**ΕΛΛΗΝΙΚΗ ΔΗΜΟΚΡΑΤΙΑ
ΝΟΜΟΣ ΤΡΙΚΑΛΩΝ
ΔΗΜΟΣ ΤΡΙΚΚΑΙΩΝ
ΔΙΕΥΘΥΝΣΗ ΤΕΧΝΙΚΩΝ ΥΠΗΡΕΣΙΩΝ & ΠΡΟΓΡΑΜΜΑΤΙΣΜΟΥ**

ΘΕΜΑ: ΔΙΕΥΚΡΙΝΗΣΕΙΣ ΕΠΙ ΤΗΣ 21015/28-4-2016 ΔΙΑΚΗΡΥΞΗΣ για το Έργο «ΑΠΟΚΑΤΑΣΤΑΣΗ ΚΑΙ ΜΟΥΣΕΙΟΛΟΓΙΚΗ ΑΝΑΔΕΙΞΗ ΤΟΥ ΙΣΤΟΡΙΚΟ ΜΗΧΑΝΟΛΟΓΙΚΟΥ ΕΞΟΠΛΙΣΜΟΥ ΜΥΛΟΥ ΜΑΤΣΟΠΟΥΛΟΥ» ΥΠΟΕΡΓΟ 3: «ΠΡΟΜΗΘΕΙΑ ΟΠΤΙΚΟΑΚΟΥΣΤΙΚΟΥ ΚΑΙ ΛΟΙΠΟΥ ΕΞΟΠΛΙΣΜΟΥ ΜΥΛΟΥ ΜΑΤΣΟΠΟΥΛΟΥ » με τη διαδικασία του ανοικτού Δημόσιου Ηλεκτρονικού Διαγωνισμού.

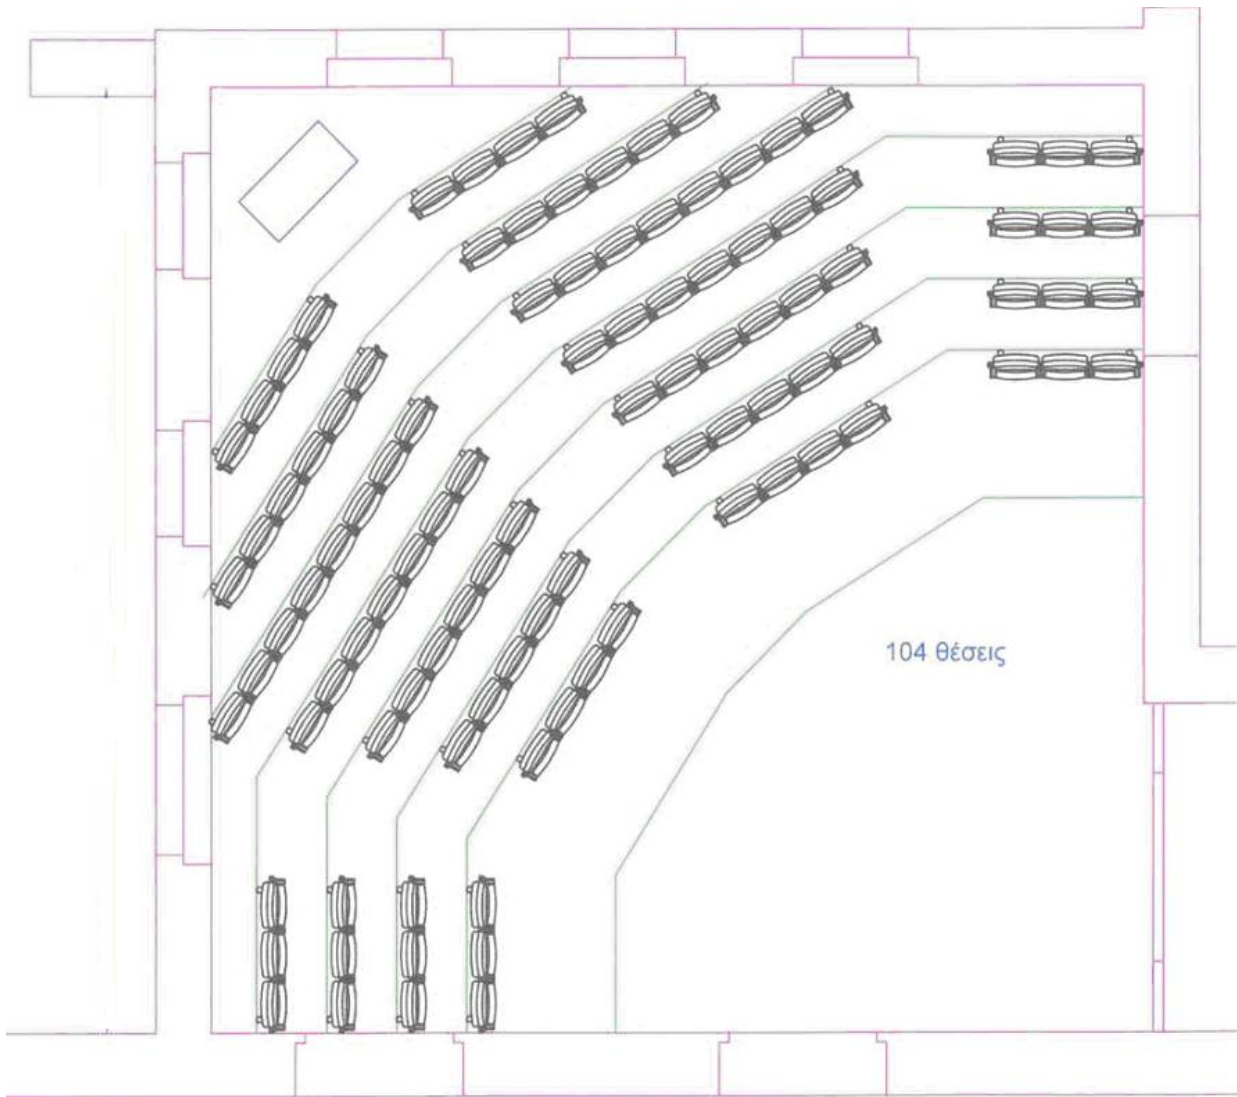
Υπάρχει ο ενδεικτικός τύπος ή κάποιο σχέδιο ή φωτογραφία από το σύστημα των καθισμάτων της επίπλωσης (ΟΜΑΔΑ Α) ;

Δεν έχει δοθεί το σχέδιο της αίθουσας για την κατασκευή των βάθρων (αναβαθμών) πάνω στα οποία θα τοποθετηθεί η μοκέτα και θα πακτωθούν τα καθίσματα (σελ. 69_Α.Τ.Δ15).

Δεν έχει δοθεί το σχέδιο του χώρου όπου θα τοποθετηθεί η κουρτίνα και τα κουρτινόξυλα (σελ. 70_Α.Τ.Δ16 και Α.Τ.Δ17).

Τα καθίσματα (Ομάδα Α- άρθρο Α1) θα προσαρμόζονται στον χώρο καθισμάτων για προβολή (βάθρα- αναβαθμοί (ομάδα Δ-άρθρο Δ15) σύμφωνα με το σχέδιο που ακολουθεί και είναι από μία έως πέντε θέσεων.

Είναι το παραπάνω σχήμα.

Η κουρτίνα και τα κουρτινόξυλα θα τοποθετηθούν στην αίθουσα που φαίνεται στο παραπάνω σχέδιο. Οι ποσότητες έχουν προϋπολογιστεί σύμφωνα με τα ανοίγματα της αίθουσας και θα τοποθετηθούν σύμφωνα με τις υποδείξεις της υπηρεσίας.
